Modulo per la presentazione delle osservazioni per i piani/programmi/progetti sottoposti a procedimenti di valutazione ambientale di competenza statale

ID: 10704 Progetto di un parco eolico denominato "Cantorato" costituito da 20 aerogeneratori per una potenza complessiva di 124 MW e relative opere di connessione alla RTN, da realizzarsi nei Comuni di Belcastro (CZ) Marcedusa (CZ), Cutro (KR), Mesoraca (KR), Roccabernarda (KR), san Mauro Marchesato (KR) e Scandale (KR). _____

TESTO DELL' OSSERVAZIONE

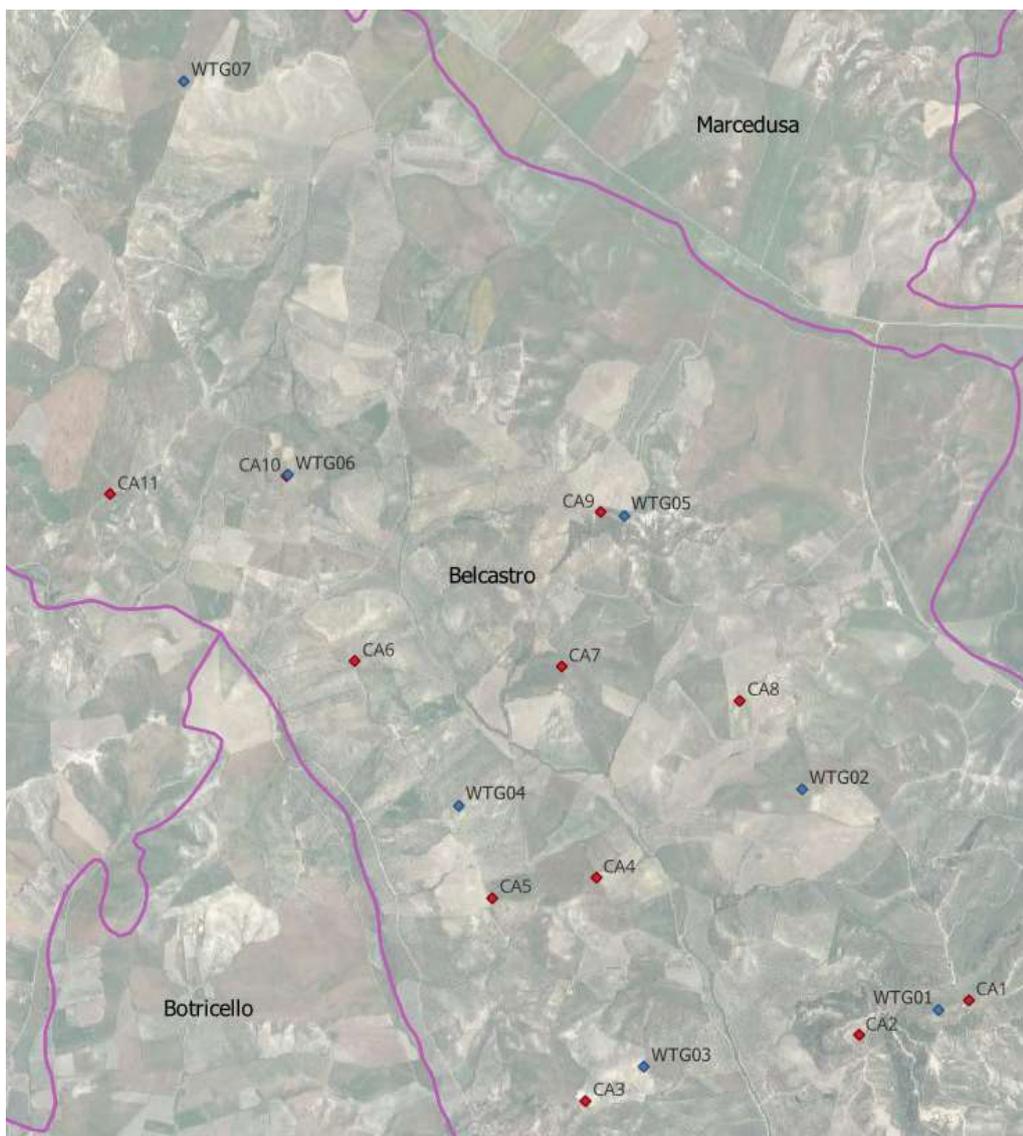
Il parco eolico "Cantorato" proposto dalla società Energia Levante S.r.l. e ricadente nei comuni di Belcastro (CZ), Marcedusa (CZ), Cutro (KR), Mesoraca (KR), Roccabernarda (KR), San Mauro Marchesato (KR) e Scandale (KR), interferisce con il parco eolico proposto dalla scrivente società, denominato "Engie Belcastro", da realizzarsi nei comuni di Belcastro (CZ), Marcedusa (CZ), Mesoraca (KR), Roccabernarda (KR), Cutro (KR) e Scandale (KR), presentato al Ministero dell'Ambiente e della Sicurezza Energetica in data 14/08/2023 e **dichiarato procedibile, e pertanto pubblicato sul portale del medesimo Ministero, in data 20/11/2023, quindi 22 giorni prima della presentazione del progetto "Cantorato"**.

Nonostante l'evidenza sul portale del Ministero del progetto "Engie Belcastro", la società Energia Levante S.r.l., nello sviluppare il suo progetto, non ha in alcun modo considerato la presenza del suddetto impianto sia nella definizione del layout che nella valutazione dell'impatto cumulativo ed effetto selva della propria iniziativa con le altre già presentate.

- Nella definizione del layout la società Energia Levante S.r.l. non ha in alcun modo considerato la presenza dell'impianto eolico "Engie Belcastro" **già presentato e pubblicato**, ed ha, anzi, collocato parte delle turbine in diretta sovrapposizione o nelle immediate vicinanze degli aerogeneratori del suddetto impianto.

L'immagine su riportata mostra, infatti, che:

- La turbina CA1 dell'impianto "Cantorato" è stata posizionata a circa 150 m dalla turbina WTG01 dell'impianto "Engie Belcastro"
- La turbina CA2 dell'impianto "Cantorato" è stata posizionata a circa 400 m dalla turbina WTG01 dell'impianto "Engie Belcastro"
- La turbina CA3 dell'impianto "Cantorato" è stata posizionata a circa 322 m dalla turbina WTG03 dell'impianto "Engie Belcastro"
- La turbina CA9 dell'impianto "Cantorato" è stata posizionata a circa 111 m dalla turbina WTG05 dell'impianto "Engie Belcastro"
- La turbina CA10 dell'impianto "Cantorato" è stata posizionata in sovrapposizione alla turbina WTG06 dell'impianto "Engie Belcastro"

Tale criticità, che a ben vedere riguarda 6 dei 7 aerogeneratori di cui è costituito il parco eolico "Engie Belcastro", oltre a denotare una palese carenza analisi tecnica preliminare nella predisposizione del progetto e ad impedirne, quindi, una compiuta valutazione da parte degli enti preposti, è inoltre in netta contrapposizione con quanto previsto al punto 3.2 lettera n), dell'Allegato 4 del D.M. 10/09/2010 secondo cui:

“n) una mitigazione dell’impatto sul paesaggio può essere ottenuta con il criterio di assumere una distanza minima tra le macchine di 5-7 diametri sulla direzione prevalente del vento e di 3-5 diametri sulla direzione perpendicolare a quella prevalente del vento.”.

La società Energia Levante S.r.l. nella redazione del suo progetto, non avendo tenuto in debita considerazione la presenza dell’impianto eolico “Engie Belcastro”, non ha effettuato le dovute verifiche di interdistanza tra gli aerogeneratori, di fatto contravvenendo ad una prescrizione del D.M. 10/09/2010 inerente al corretto inserimento degli impianti eolici nel paesaggio e su territorio.
